Information Kundendienst

Betr.: Kraftstoffqualität für Z 750 Turbo-Motoren

Modell: Z 750 Turbo
83/3

Betr.: Geänderte O - Ringe

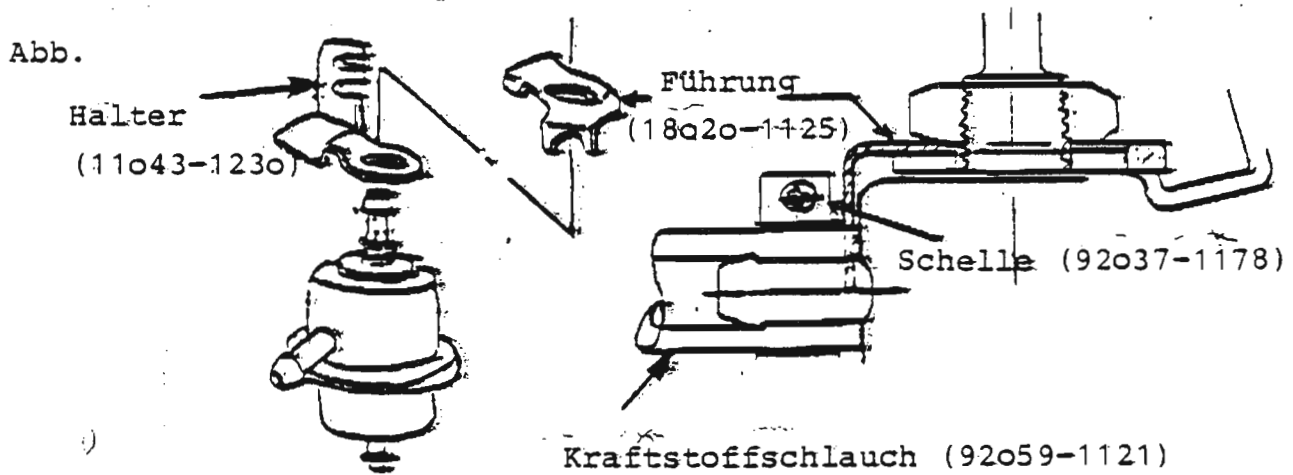
Es kann vorkommen, daß die Kraftstoffleitungen, die vom oder zum Kraftstoffdruckregler führen nicht einwandfrei liegen bzw. geknickt werden. Dadurch kann schlimmstenfalls die Möglichkeit bestehen, daß die Drosselklappen bei voll geöffneter Stellung nur mit einer momentanen Verzögerung in die geschlossene Stellung zurückgehen.

Hiervon können Fahrzeuge mit folgenden Fahrgestell-Nr. betroffen sein:

v o n ZX750E000001 b i s 001786

Kraftstoffleistungs-Halter und Führungen wurden entwickelt um Störungen zwischen den Leitungen und der Drosselklappeneinheit zu verhindern. Deshalb müssen in alle Fahrzeuge, die sich in Ihrem Bestand bzw. bereits bei Ihren Kunden befinden, die neuen Halter und Führungen eingebaut werden.

Abb.:

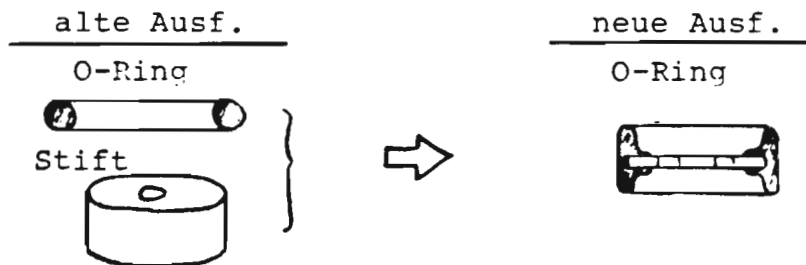
für die Motoren der Z 750 Turbo wurden die O - Ringe und Stifte der Ölsteigleitung zwischen Zylinder und Zylinderkopf wie folgt geändert.

Von dieser Änderung betroffen sind Motoren ab Motor-Nr. ZX 750 EG 000398.

Bezeichnung	alte Teile-Nr.	neue Teile-Nr.
Stift	92043 - 1059	-
O-Ring	92055 - 1147	11009 - 1419

Abb.

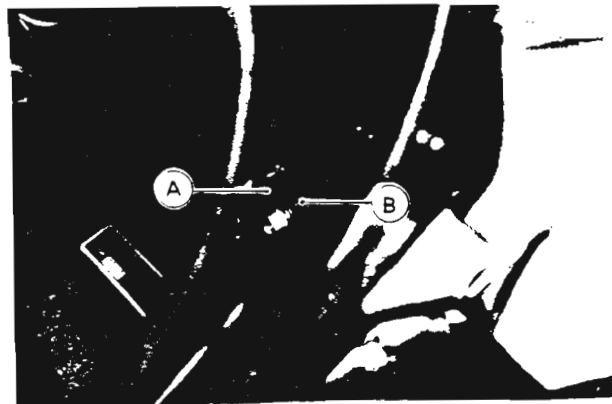
wie wir durch einige Ihrer Händler-Kollegen erfahren konnten, bleiben beim Zusammenbau der Z 750 Turbo zwei Bundmuttern der Größe M 6 übrig.

Diese beiden Muttern sind nicht zuviel im Beipack, sondern dienen zur Befestigung der Verkleidung an den Verkleidungshaltern. Die Stehbolzen, wo diese Muttern aufgeschraubt werden, sind am leichtesten zugänglich bzw. sichtbar, wenn das Verkleidungsinntenteil leicht zurückgezogen wird (siehe Abb.).

Bei schon komplett montiertem Verkleidungsinntenteil können diese beiden Bundmuttern von der Motorseite aus, indem man zwischen Standrohr und Verkleidungsinntenteil hindurchgreift, montiert werden.

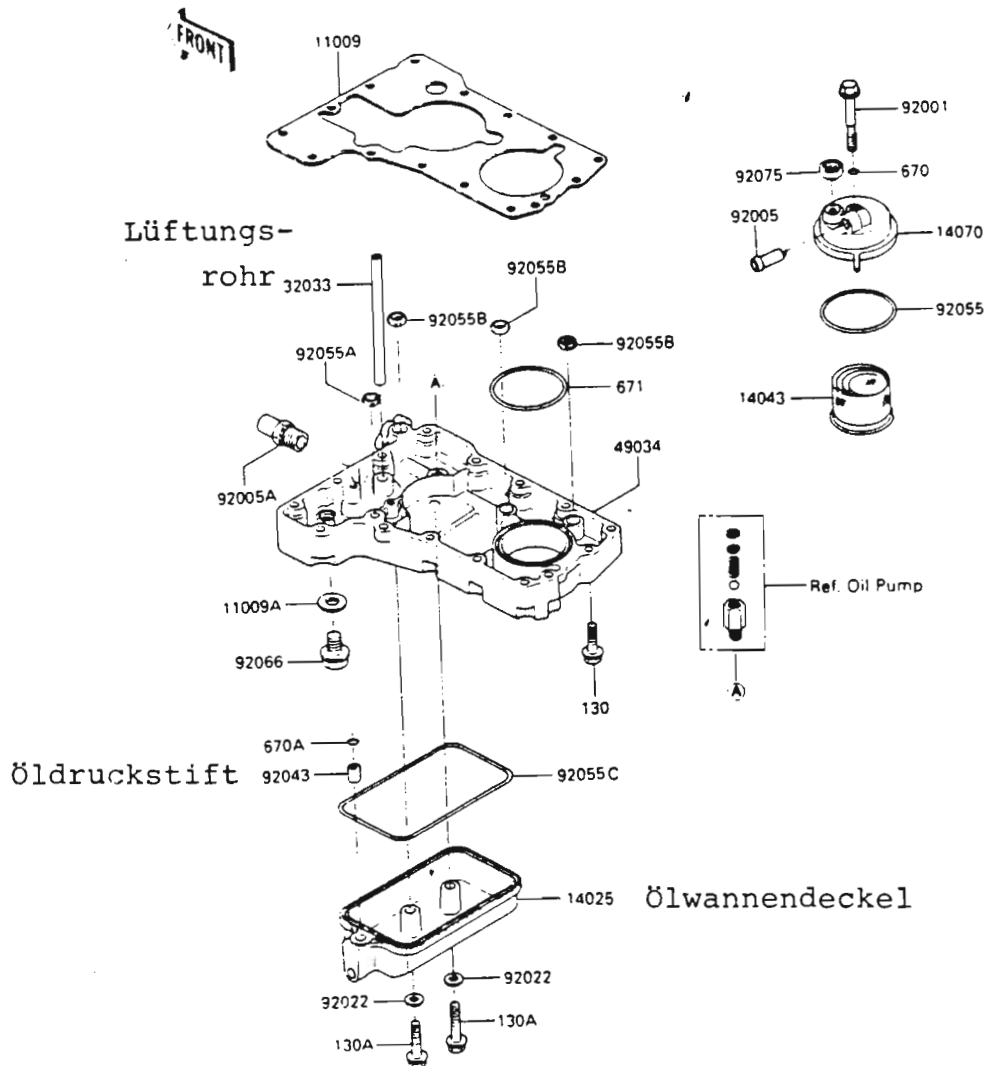
wiederholt wurde uns durch einige Ihrer Händler-Kollegen mitgeteilt, daß bei einigen Z 750 Turbos Motoröl in das Auspuffsystem gelaufen ist.

Da von einigen Händlern daraufhin die Lader gewechselt wurden, weisen wir Sie hiermit darauf hin, daß die Ursache dafür nicht ein Defekt am Lader ist. =====

Eine der möglichen Ursachen ist, daß beim Zusammenbau des Motors das Lüftungsrohr (32033) oder der Öldruckstift (92043) beschädigt wurden. Wenn dies der Fall ist, und dort Undichtigkeiten entstehen, kann das Motoröl von der Ölwanne in den Ölwannendeckel (14025) zurückfließen. Von dort läuft das Öl in entgegengesetzter Richtung über das Ölrücklaufrohr des Laders zum Lader, wo es an der Ringdichtung der Laderwelle vorbei in den Auspuff läuft.

Des weiteren haben wir festgestellt, daß sich, wenn das Motorrad sehr lange im Leerlauf läuft, an der Turboladerwelle ein hoher Öldruck aufbaut, die Drehzahl des Turboladers aber noch nicht ausreichend ist, um eine korrekte Abdichtung zwischen Laderwelle und Ringdichtung zu erreichen.

Bei auftretenden Problemen empfehlen wir Ihnen deshalb, die Ölwanne im Bereich des Lüftungsrohrs und des Öldruckstifts auf Undichtigkeiten zu überprüfen und gegebenenfalls zu erneuern. Außerdem empfehlen wir noch, die Z 750 Turbo nicht zu lange im Leerlauf laufen zu lassen.
